**Verslag huishoudelijke elektrische installatie op laagspanning en zeer lage spanning****Algemeen:**

Referentie: 003-20260610-03	Datum controle: 10/06/2026
Keurder: 003

Eigenaar: Onbekend	EAN-code: 541448820070904930
Adres installatie: Molenstraat 39, 9750 - Kruisem	Nummer teller(s): 1SAG3100218341
	Distributienetbeheerder installatie: Fluvius
Datum uitvoering installatie: <input checked="" type="checkbox"/> Vóór 01/10/1981 <input checked="" type="checkbox"/> Tussen 01/10/1981 en 01/06/2020 <input type="checkbox"/> Vanaf 01/06/2020	
Type: <input checked="" type="checkbox"/> Wooneenheid <input type="checkbox"/> Niet-huishoudelijk <input type="checkbox"/> PV <input type="checkbox"/> Batterij <input type="checkbox"/> Laadpaal

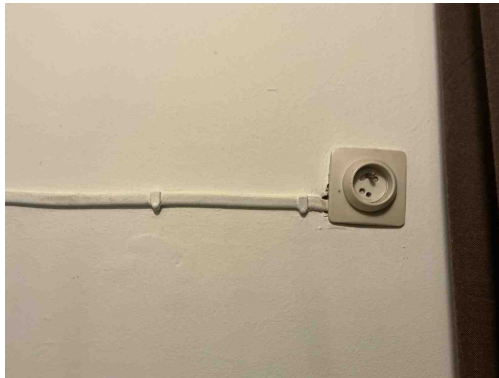
B06 - Het elektrisch verdeelbord heeft niet de minimale beschermingsgraad IPXX-B in een gewone ruimte (Boek 1: 4.2.2.3).

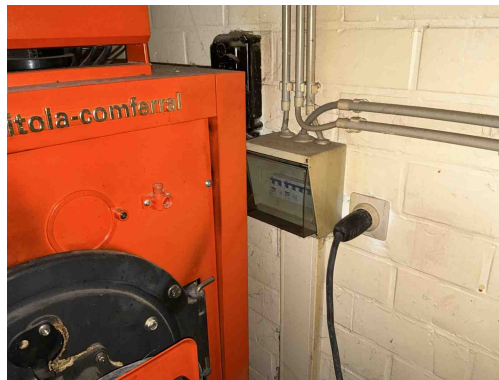
C38 - Het gebruikte kabeltype (snoerkabel) voldoet niet aan de specificaties die van toepassing zijn op voedingsleidingen voor vaste installatie (Boek 1: 1.4.2.1, 5.2.6.2).

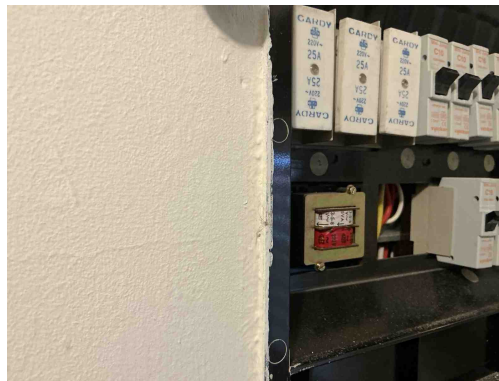
B26 - Het elektrisch bord kon niet gedemonteerd worden (Boek 1: 5.3.5.1).

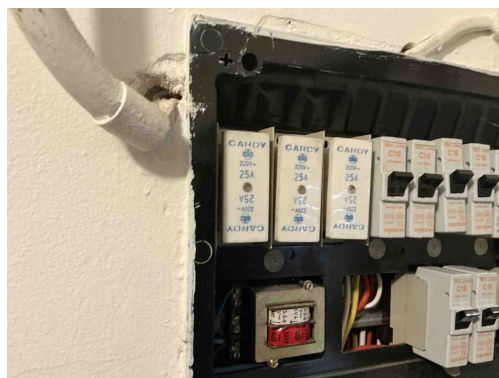
B26 - Het elektrisch bord kon niet gedemonteerd worden (Boek 1: 5.3.5.1).

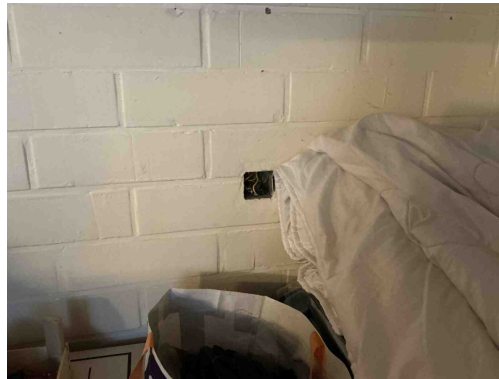
B30 - De houder van de beveiliging in een huishoudelijke ruimte is niet voorzien van aangepaste kalibreerelementen (Boek1: 5.3.5.5).

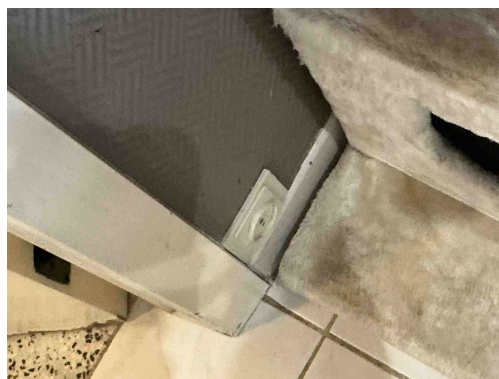
C30 - De deksels van de aftakdoos/aftakdozen ontbreken (Boek 1: 4.2.2.1, 5.2.6.1).

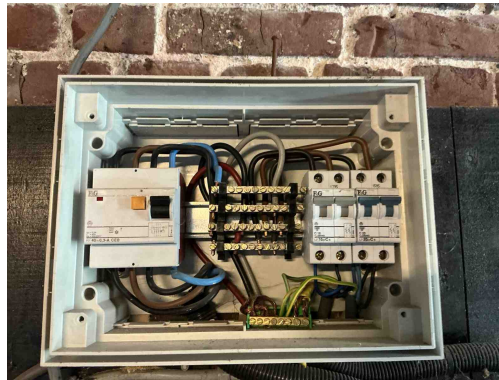
A20 - Er bevindt zich een contactdoos zonder beschermingsgeleider in de elektrische installatie. Deze is niet geplaatst achter een differentieelstroombeschermingsinrichting met grote (max. 30mA) of zeer grote (max. 10mA)gevoeligheid.
